NOS REF. LE-DI-CDI-NTS-SCET-15-00250

OBJET PLU - PAC - LIGNÉ

Nous faisons suite à votre courrier reçu le 06 MARS 2015, par lequel vous nous adressez, pour avis, le Porter à connaissance concernant la révision du plan local d'urbanisation pour la commune de Ligné.

OUVRAGES ÉLECTRIQUES EXISTANTS

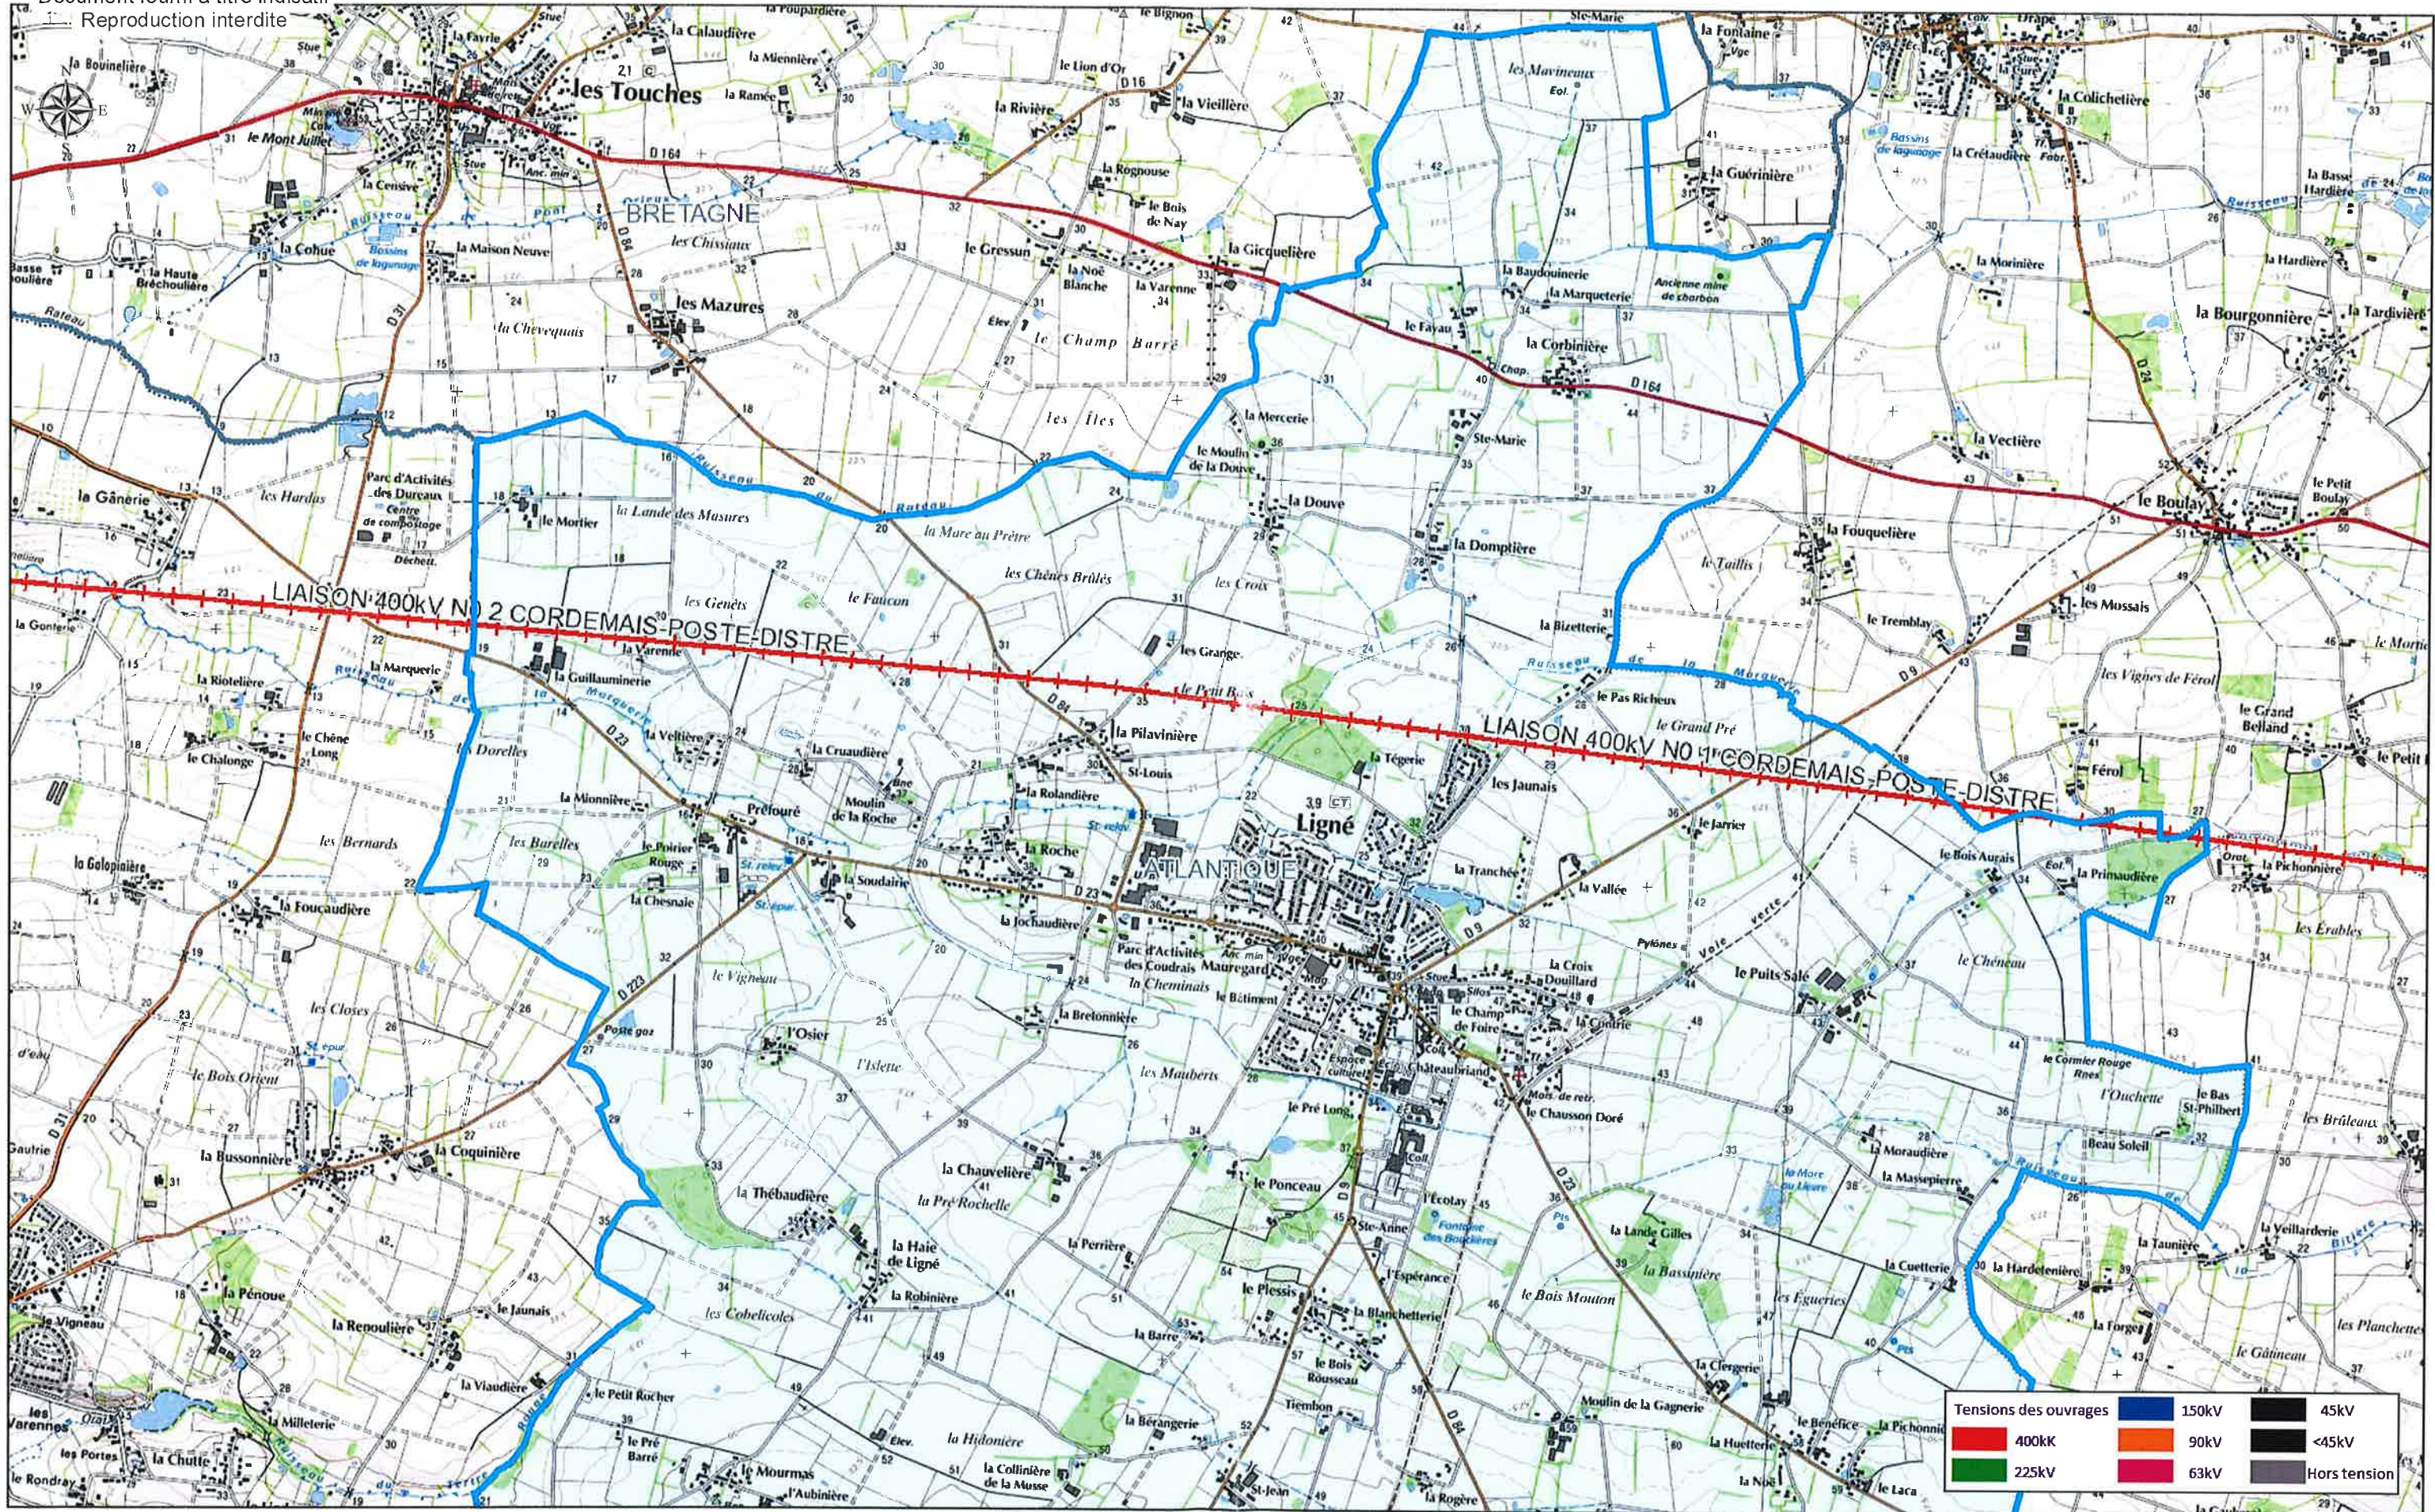
Nous vous informons que, sur le territoire couvert par ce document d'urbanisme sont implantés plusieurs ouvrages de transport d'énergie électrique. Il s'agit de :

- LIAISON 400kV N° 1 CORDEMAIS-POSTE-DISTRE,
- LIAISON 400kV N° 2 CORDEMAIS-POSTE-DISTRE.

Vous trouverez ci-joint la carte sur laquelle a été reporté le tracé des lignes existantes.

- que les règles de prospect et d'implantation ne sont pas applicables aux ouvrages de transport d'électricité HTB (tension > 50 kV).
- que les ouvrages peuvent être modifiés ou surélevés pour des exigences fonctionnelles et/ou techniques.
- que sur les documents graphiques, le report du tracé des ouvrages existants soit réalisé de façon à faire apparaître clairement, par un sur-lignage sans ambiguïté, l'axe des implantations d'ouvrages, et que soient retranchés des espaces boisés classés, des bandes :

- de 5 m de large pour une liaison électrique souterraine,
- de 30 m de large de part et d'autre de l'axe des lignes 63 kV et 90 kV,
- de 40 m de large de part et d'autre de l'axe des lignes 150 kV et 225 kV,
- de 50 m de large de part et d'autre de l'axe des lignes 400 kV,
- de 40 m de large de part et d'autre de l'axe des lignes 2 x 63 kV,
- de 80 m de large de part et d'autre de l'axe des lignes 2 x 225 kV,
- de 100 m de large de part et d'autre de l'axe des lignes 2 x 400 kV.
